C.空港

2021年 総合安全要請

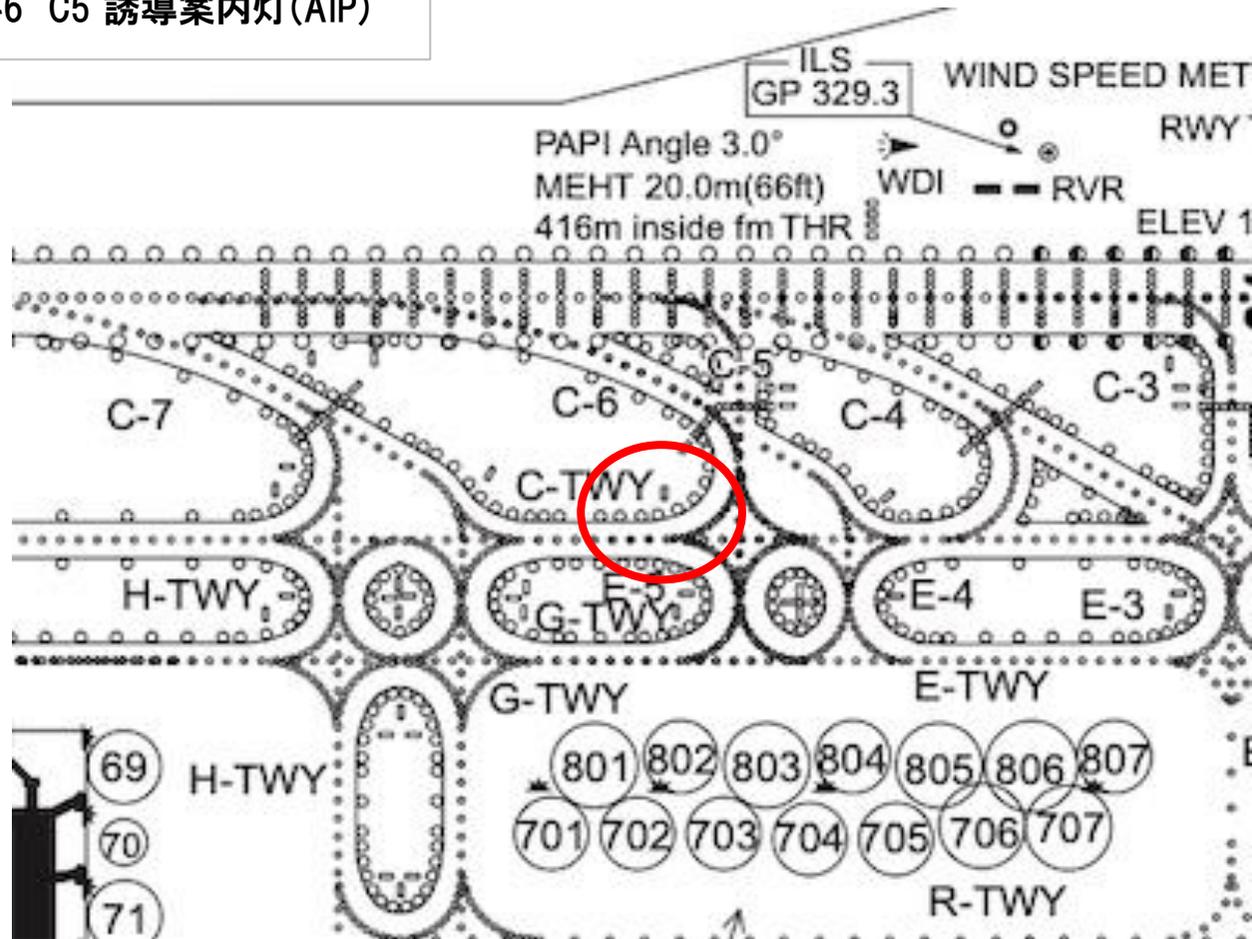
C02	2	新千歳空港	新規	TWY A9の形状を変更し、TWY の誘導案内灯を滑走路の西側に設置すること	視界不良で「ホワイトアウト」になると、誘導路を発見出来る唯一の手がかりは誘導案内灯である。現在、RWY19Rを着陸後にA10から滑走路を離脱する場合、A10の誘導案内灯をA10近傍に設置出来ないレイアウトになっている。そのため、TWY A9の形状を変更し、A10の誘導案内灯を設置すること。(添付資料1、2参照)	新規要請
C02	3	新千歳空港	新規	RWY01R着陸後の滑走路離脱を確実に実施するため、高速離脱誘導路を新設し常時オープンとするすること	冬期運航で滑走路除雪が必要な状況において、RWY 01Rを着陸後に使用出来る高速離脱誘導路をTWY B3とB2の間に新設(新TWY B2)することで、制動制御効果が低い環境下における現行TWY B2(新TWY B1)の代替経路となる。また、RWY01L除雪作業時にも使用出来る高速離脱誘導路の設置は、滑走路占有時間短縮の効果が期待出来る。そのため、冬期運航中も除雪時以外は常時オープンとすることは必須である。(添付資料3参照)	新規要請
C02	4	新千歳空港	継続	TWY A1におけるHold Short Lineの見直し	2本あるHold Short Lineはヒューマンエラーを誘発するため、1本運用とすること。その他、滑走路誤進入を防止する方策を施すこと。	2017年度より要請
C02	5	新千歳空港	継続	TWY T1とT2の名称統一	TWYは曲線で連続しているが、途中で名称が変更になっているため、結果として管制指示が不明瞭でミスの原因となっているため、同一誘導路名称に変更すること。	2018年度より要請

C02	6	新千歳空港	新規	駐機場のスポット番号が書かれているプレートの色落ち改善	スポット番号が書かれているプレートが色落ちしている駐機場がある(特にターミナル南側)ため、速やかな塗り直しが望まれる。(添付資料4 & 5 黄色表記部分)	新規要請
C02	7	新千歳空港	継続	Slippery Condition測定体制の改善。	2004年2月に発生したオーバーランと相似ケースが発生(2017年1月)したことに鑑み、現在のSlippery Condition測定体制の改善につなげること。	2017年度より要請
C03	1	丘珠空港(札幌飛行場)	継続	滑走路の延長	特に冬期運航における離着陸性能は極めて厳しいことを理由に副操縦士が離着陸不可という極めて特殊な位置付けの空港となっている。	2017年度より要請
C03	2	丘珠空港(札幌飛行場)	継続	ALSの設置	夜間及び低視程下での視認性向上のため。	2017年度より要請
C03	3	丘珠空港(札幌飛行場)	継続	除雪体制の見直し	除雪に多くの時間を要していることから、除雪体制の見直しを自衛隊側に申し入れること。	2018年度より要請
C04	1	女満別空港	継続	スポット番号標識の設置	スポット番号がわかるように標識を設置すること。	2018年度より要請
C05	1	青森空港	継続	誘導路名称の改訂	TWY T0を廃止し、現在のTWY T0はP1とすること。それに伴い、P1以降を順次変更すること。そして、RWY06に接続する誘導路はT1とし、それに伴い関係する誘導路名称も順次変更すること。	2017年度より要請
C06	1	花巻空港	継続	風の影響に関する運航支援システムの設置	過去、強風が原因で航空機事故が発生するなど、運航に与える風の影響が極めて大きい空港であることを鑑み、SOLWIN(地方空港向け低層風情報提供システム)やJAXAの風情報システム等の運航支援システムを航空局として優先的に導入すること。	2018年度より要請
C07	1	山形空港	継続	滑走路の延長及びEMASの設置	冬期運航においてオーバーランのリスクが高く安全性の向上が必要である。RWY01からの進入が背風となる場合があり、滑走路2000mでは短い。また滑走路延長と同時に、オーバーラン時に被害を最小限にとどめるEMAS(Engineered Materials Arresting System)の設置を検討すること。	2018年度より要請

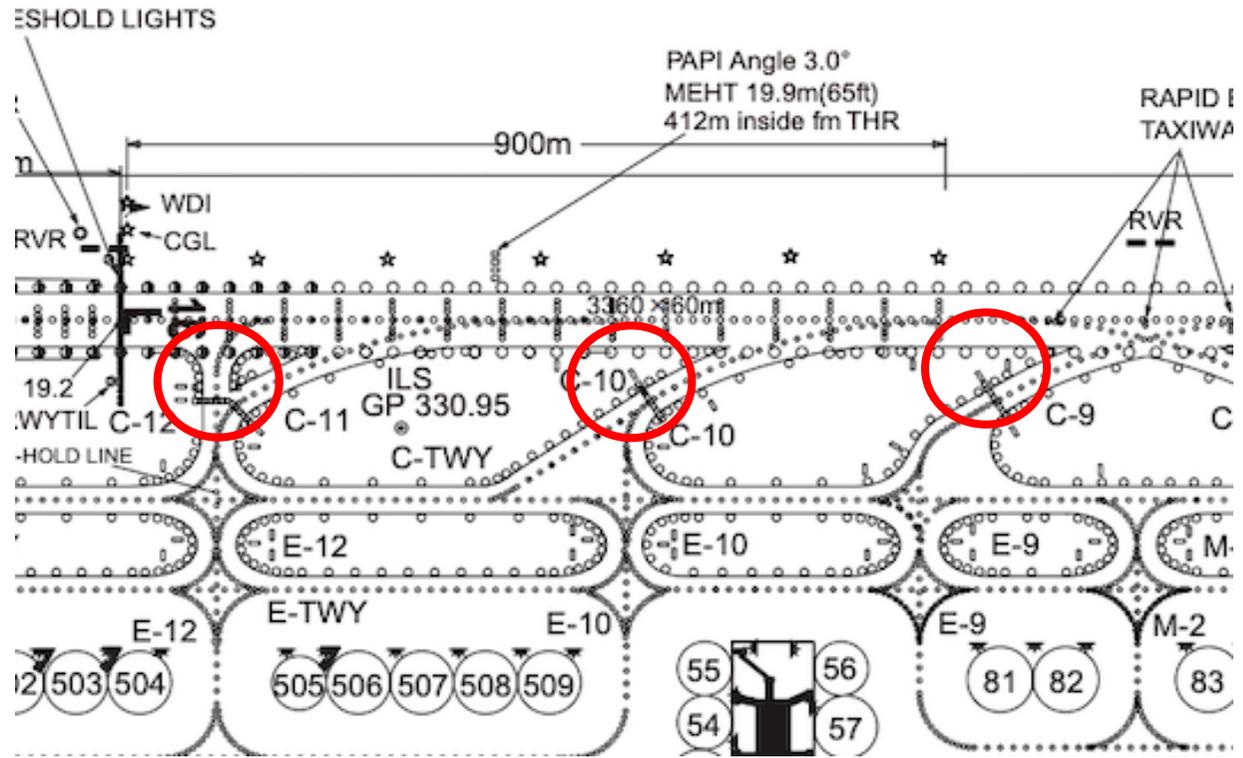
C09	7	東京国際空港	新規	TWY BからTWY B12へ確実に左旋回するため、誘導案内灯を設置すること	TWY BからTWY B12へ確実に左旋回するため、誘導案内灯を新規設置すること。なお、TWY B12からのインターセクションDEPIは、GP Hold Lineを通過しないため、Threatの軽減に寄与出来る。	新規要請
C09	8	東京国際空港	新規	TWY C5へ左旋回する手前の誘導案内灯に、「C6」と各誘導路の方角を示す矢印を追加すること	当該箇所は左旋回した後、走行可能な誘導路が幅広いことから、意図しない誘導路へ誤って進入してしまう懸念があるため、成田国際空港で見られるように「C6 C5」と2つのTWY名を並列に表記し、それぞれの方角を矢印で示す工夫を施すこと。(添付資料6、7、8参照)	新規要請
C09	9	東京国際空港	新規	TWY L4へ左旋回する手前に「L4」「L5」と各誘導路の方角を示す矢印を含む誘導案内灯を新規設置すること	当該箇所は左旋回した後、走行可能な誘導路が幅広いことから、意図しない誘導路へ誤って進入してしまう懸念があるため、成田国際空港で見られるように「L5 L4」と2つのTWY名を並列に表記し、それぞれの方角を矢印で示すような工夫を施すこと。(添付資料8参照)	新規要請
C09	10	東京国際空港	新規	高速離脱誘導路C4、C6、C7、C8、C9、C10、C11 TWYのC TWY側にある誘導案内灯の廃止と進入禁止標識の設置	高速離脱誘導路から離陸することは無いことから、TWY Cから滑走路へ向かう誘導案内灯を廃止し、誤進入防止のため進入禁止標識を設置すること。(添付資料9、10、11、12参照)	新規要請
